改善箇所説明図

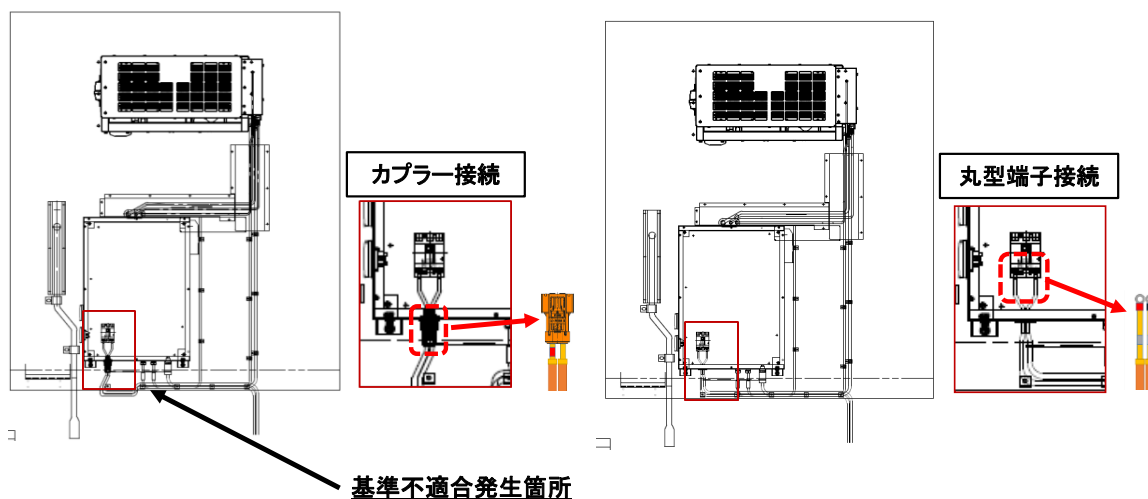
バッテリー式電気自動車の冷凍装置用電源配線において、設計検討が不十分なため、屈曲した状態で配線を固定したことで、配線接続用カップラーに負荷が掛かり、内部の防水パッキンに隙間が生じることがある。そのため、カップラー内部に水が浸入し電源配線が漏電することで、警告が表示されて車両の保護機能が作動し、車両が完全に停止すると再始動できず、走行不能となる。

全車両、当該配線のカップラーを取り外し、対策品の配線にて丸型端子接続を行う。
 なお、対策品の製作に時間を要するため、暫定措置として、既存配線をカップラー接続から丸型端子接続に改造し配線を行う。
